**OBERBERGISCHER KREIS
DER LANDRAT**

1. Änderung des Bebauungsplans Nr. 14 „Denklingen-Rathaus, Asbachpark“ im vereinfachten Verfahren nach § 13a BauGB
Beteiligung der Behörden und sonstigen Träger öffentlicher Belange gem. § 4 Abs. 2 BauGB

BV Im Asbachpark 2, Reichshof-Denklingen

Thema: Umwelttechnische Überprüfung von Oberboden gemäß BBodSchV

Aktenzeichen :
22.5-3-5374040-127/21

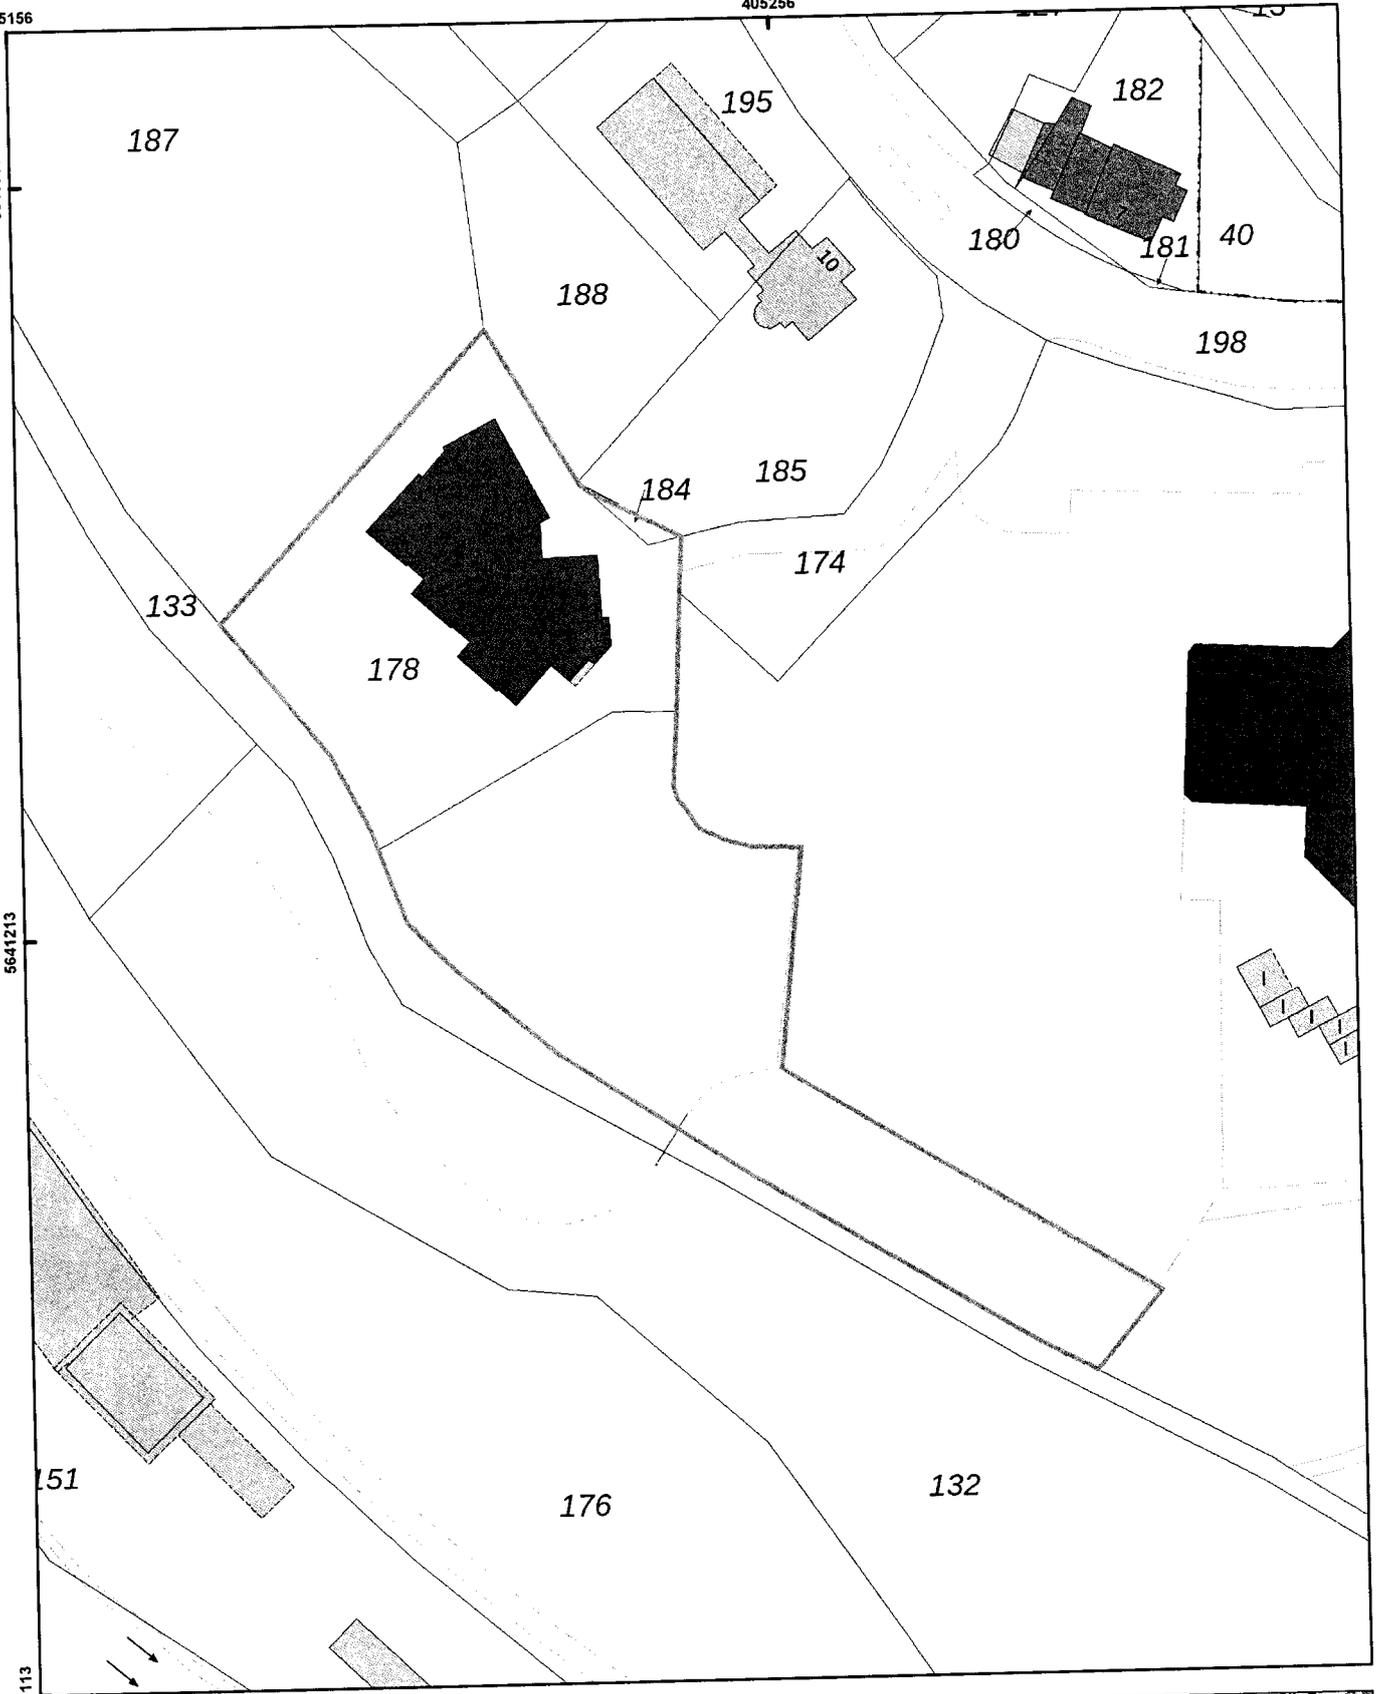
Luftbilder aus den Jahren 1939 - 1945 und andere historische Unterlagen liefern keine Hinweise auf das Vorhandensein von Kampfmitteln im beantragten Bereich. **Daher ist eine Überprüfung des beantragten Bereichs auf Kampfmittel nicht erforderlich.** Eine Garantie auf Kampfmittelfreiheit kann gleichwohl nicht gewährt werden. Sofern Kampfmittel gefunden werden, sind die Bauarbeiten sofort einzustellen und die zuständige Ordnungsbehörde oder eine Polizeidienststelle unverzüglich zu verständigen.

Erfolgen Erdarbeiten mit erheblichen mechanischen Belastungen wie Rammarbeiten, Pfahlgründungen, Verbauarbeiten etc. empfehle ich eine Sicherheitsdetektion. Beachten Sie in diesem Fall auf unserer Internetseite das Merkblatt für Baugrundeingriffe .

Übersichtskarte (© NavLog/GeoBasis-DE / BKG 2020 / geoGLIS OHG (p) by Intergraph)

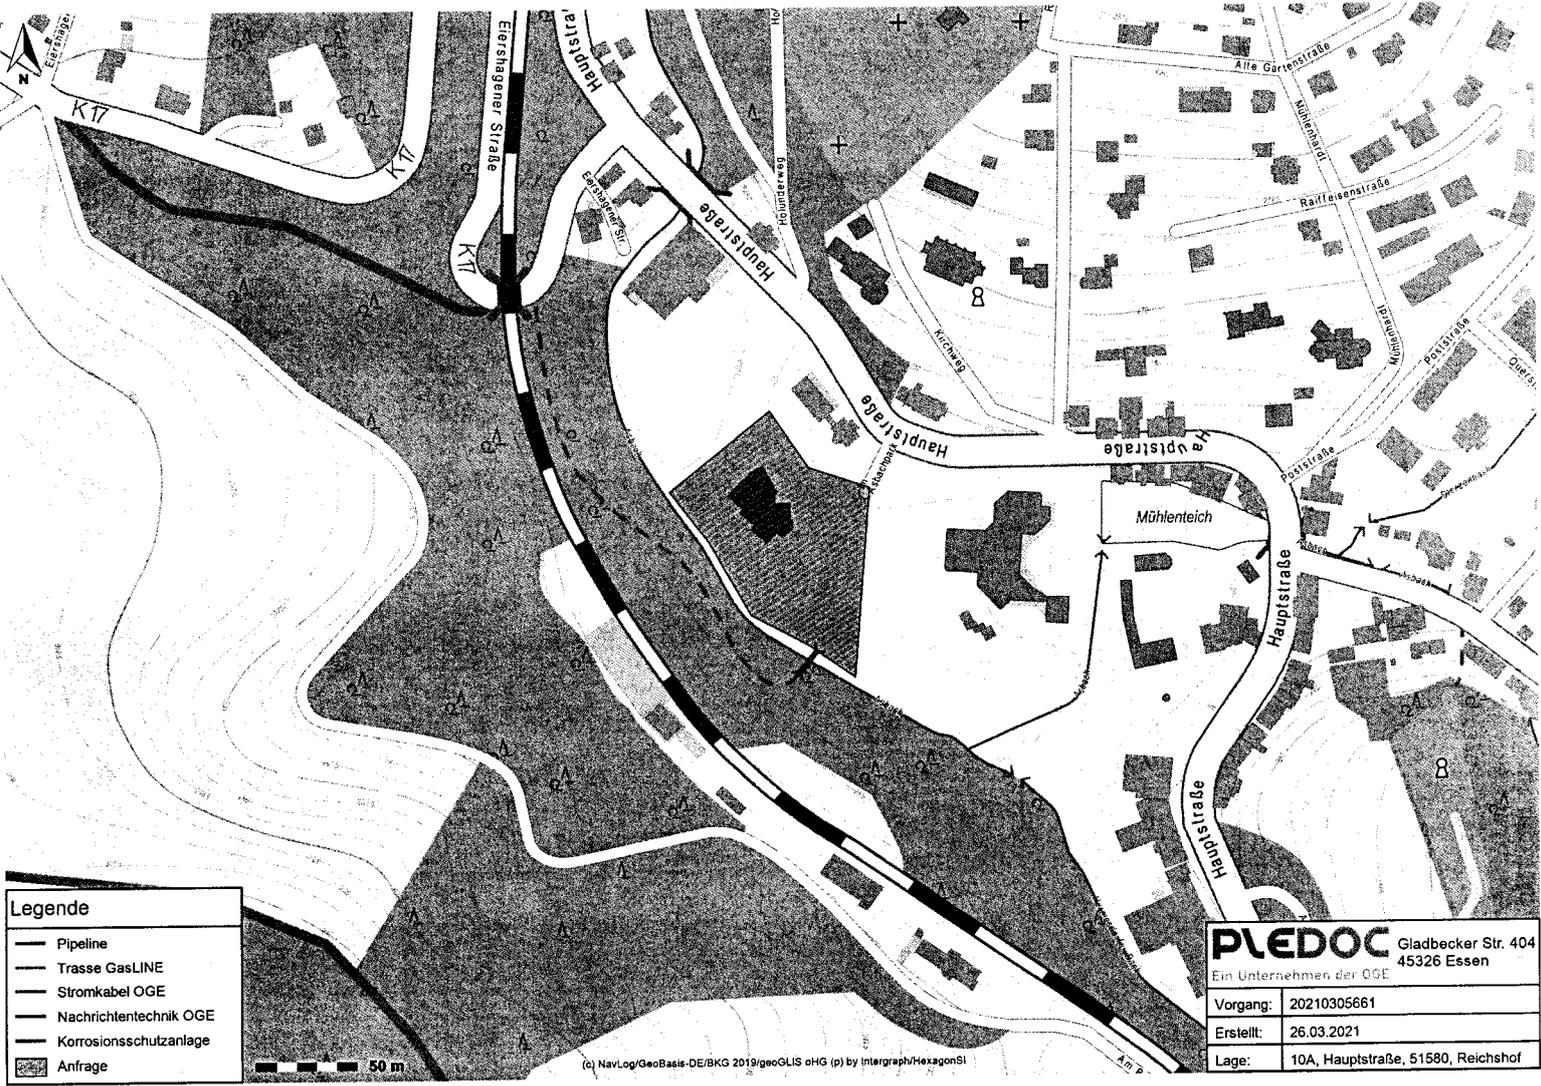
wir beziehen uns auf Ihre o.g. Maßnahme und teilen Ihnen hierzu mit, dass von uns verwaltete Versorgungsanlagen der nachstehend aufgeführten Eigentümer bzw. Betreiber von der geplanten Maßnahme **nicht betroffen** werden:

**Maßgeblich für unsere Auskunft ist der im Übersichtsplan markierte Bereich.
Dort dargestellte Leitungsverläufe dienen nur zur groben Übersicht.**

Achtung: Eine Ausdehnung oder Erweiterung des Projektbereichs bedarf immer einer erneuten Abstimmung mit uns.
